COMUNE DI PISONIANO

RELAZIONE RISPOSTA

Procedimento ai sensi e per gli effetti dell'art. 44 del DL 31 maggio 2021, n. 77, coordinato con la legge di conversione 29 luglio 2021, n. 108 e ss.mm.ii., del "CONDOTTA MONTE CASTELLONE - COLLE S. ANGELO (VALMONTONE)", nell'ambito dell'intervento di "Messa in sicurezza e ammodernamento del sistema idrico del Peschiera" ai fini dell'approvvigionamento di Roma Capitale e della città metropolitana - Conferenza di servizi decisoria ai sensi dell'art. 14, co. 2, legge n. 241/1990 e smi, da effettuarsi in forma semplificata ed in modalità asincrona ex art. 14-bis, legge n. 241/1990 – Seconda variante di progetto al PFTE approvato con Determinazione di Acea Ato2 S.p.A. prot. n. 0689407/23 del 17/10/2023 e con Determinazione di Acea Ato2 S.p.A. prot. n. 0687924/24 del 25/09/2024

RELAZIONE RISPOSTA alla Conferenza di servizi decisoria ai sensi dell'art. 14, co. 2, legge n. 241/1990 e smi, da effettuarsi in forma semplificata ed in modalità asincrona ex art. 14-bis, legge n. 241/1990 – **Seconda variante di progetto al PFTE**

Figura 1 – Estratto da A246PEV2_NOTA_00_0 - NOTA TECNICA DI VERIFICA DELLA STABILITA' DEL VERSANTE

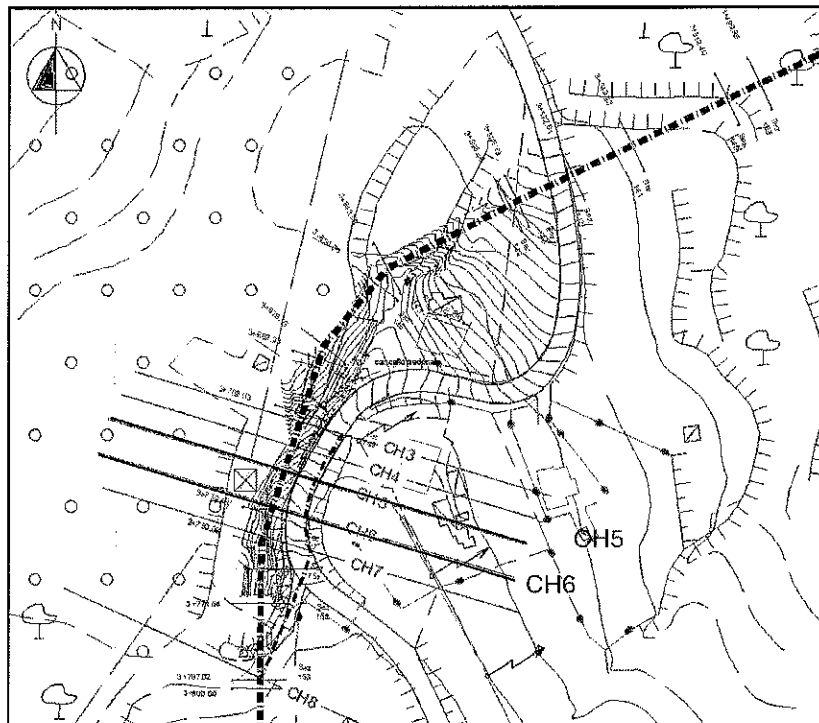
Non sono state neanche fornite le sezioni di progetto (in particolare tra la sez. 144 e la sez. 154) che avrebbero potuto chiarire quale erano state le ipotesi di progetto esecutivo che oggi sono considerate "superate" dalla presente variante, né le sezioni da CH3 a CH9 indicate nella figura 4.2 (vedi Figura 1).

Sono riportate soltanto le sezioni di calcolo CH5 e CH6, senza alcuna indicazione dimensionale e nella sola ipotesi di scavo del tracciato rosso, tra l'altro con una sezione di scavo molto larga, che non risponde ad alcuna delle sezioni tipo allegate alla documentazione di risposta.

In merito alle Verifiche di sicurezza riportate, queste sono state effettuate solo nella ipotesi del tracciato rosso, senza effettuare un confronto con la situazione ante operam, in assenza di scavo. Non avendo riportato l'attuale profilo del terreno, nulla si dice sulle condizioni di stabilità della S.P. 50 anche in assenza dello scavo stesso. Si ritiene pertanto necessario che venga prodotto sia un confronto tra la situazione ante-operam e quella di progetto esecutivo, che una valutazione della stabilità considerando lo scavo che si andrà ad effettuare a centro strada che, nella migliore delle ipotesi, avrà una larghezza di m 1,90 e una profondità compresa tra i m 2,50 e i m 3,10 (come ricavati graficamente dal profilo altimetrico in assenza anche di una tabella di Variante analoga a quella di PFTE) (vedi elaborato A246PEV2_VC_07_0_Planimetria e profilo Variante CH_signed).

Figura 2 – Proposta alternativa di tracciato – Linea arancio

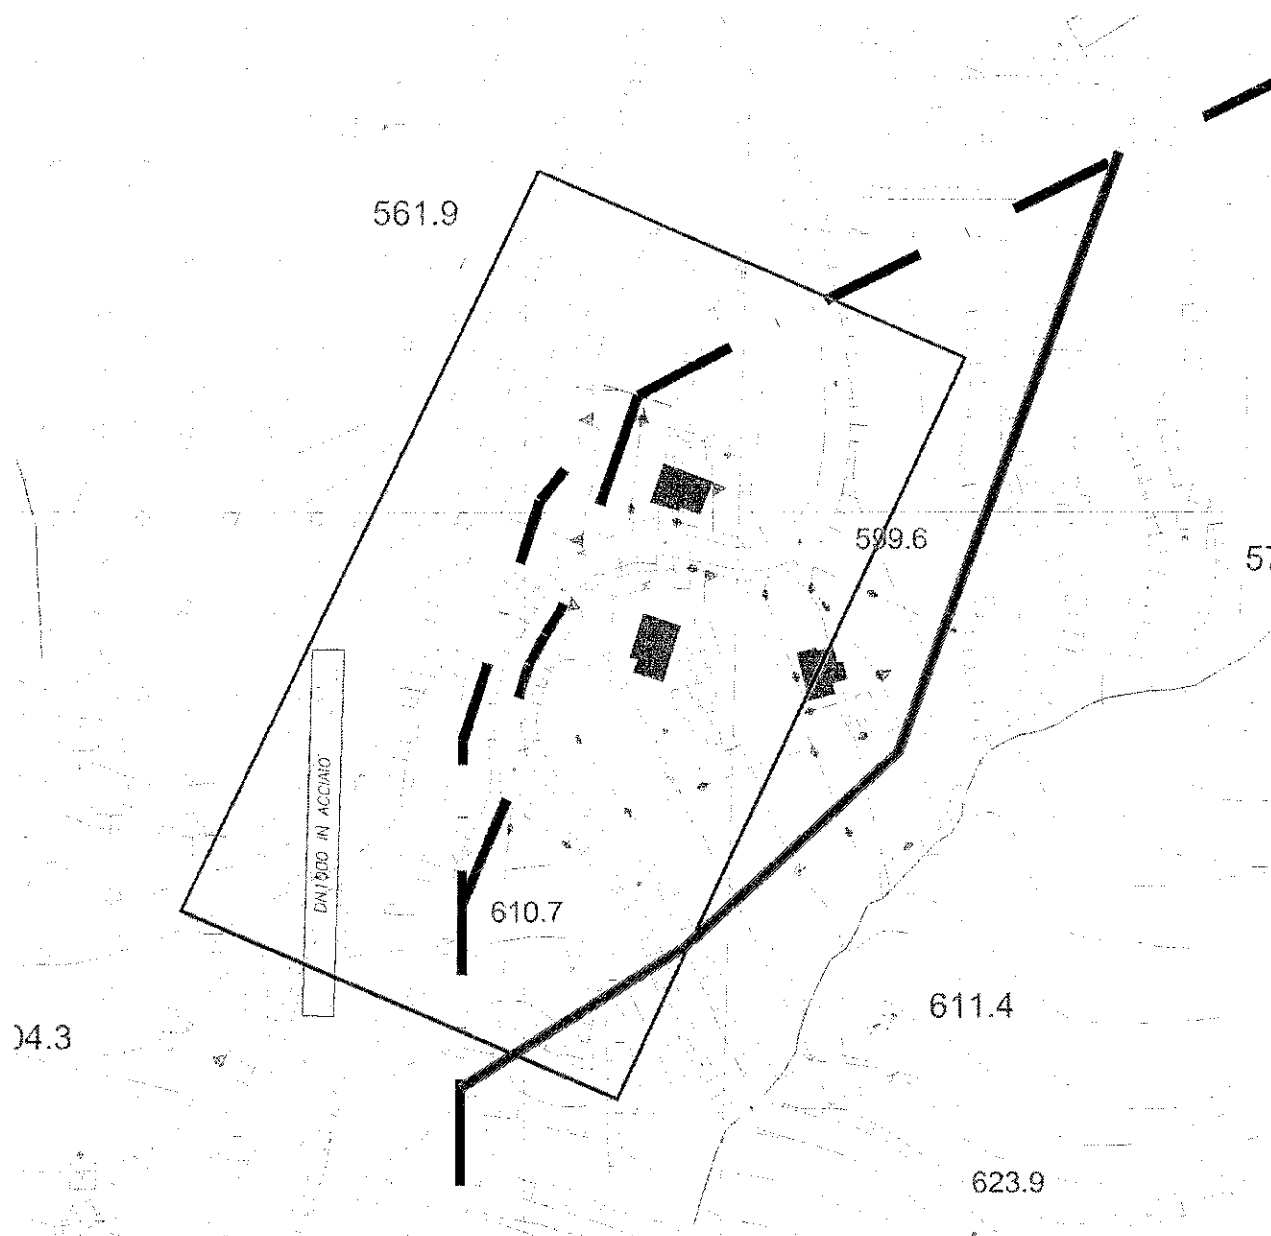
Questa Amministrazione ha più volte indicato, anche per le vie brevi, la possibilità di una soluzione alternativa che evitando il tratto problematico, andasse ad interessare la vallata a destra della viabilità. In **Errore. L'origine riferimento non è stata trovata.** è riportato un tracciato alternativo che evita sia il tratto di scarpata con minore stabilità che l'interferenza con la viabilità provinciale e l'abitazione a Nord. L'allaccio a Nord della curva potrà essere, con facilità, meglio approfondito dai progettisti di ACEA, e potrebbe riallacciarsi anche subito a Nord della curva interessata dalla variante CH.

Figura 3 – Estratto da NOTA TECNICA DI RISPOSTA

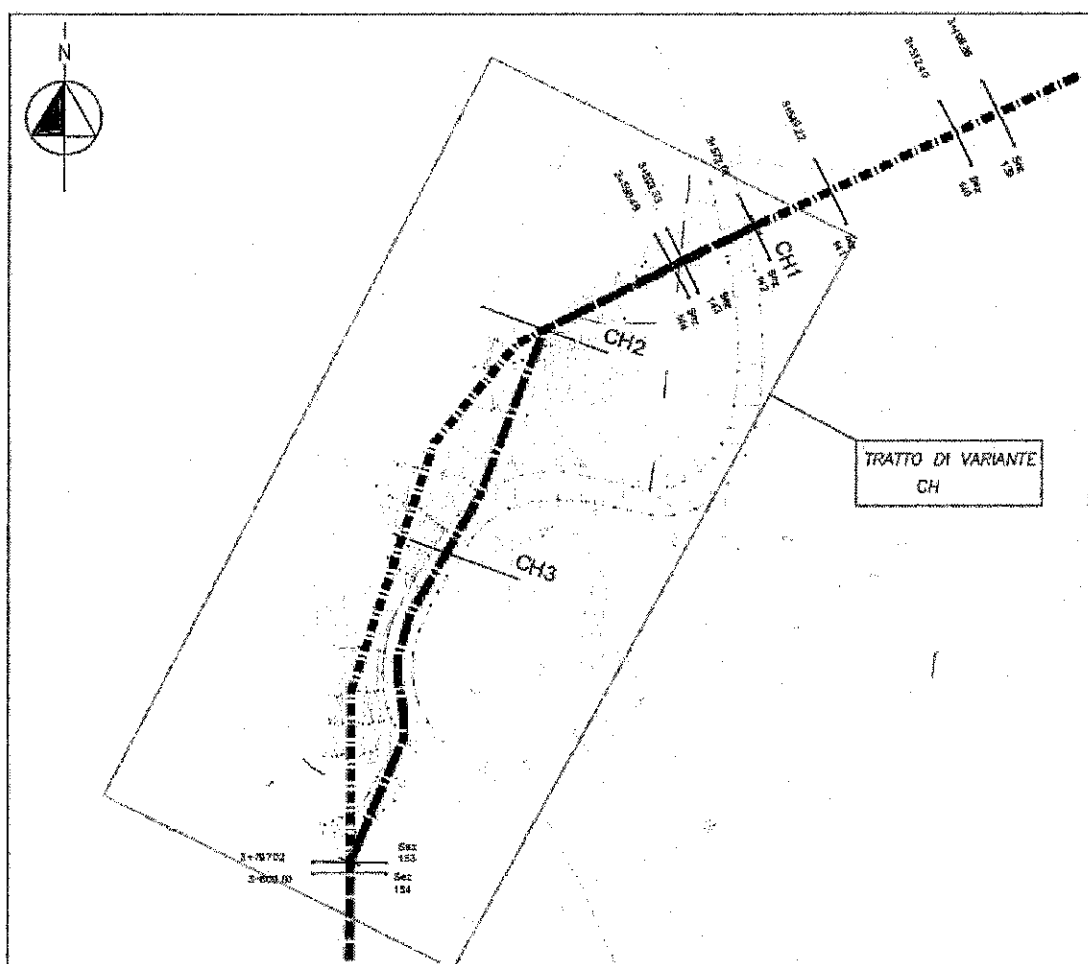
La risposta risulta generica e non tiene conto della circostanza che nella parte nord (sopra la sezione CH3) il tracciato esce dalla viabilità provinciale con un lungo tratto pseudo-parallelo che potrebbe comportare diverse criticità.
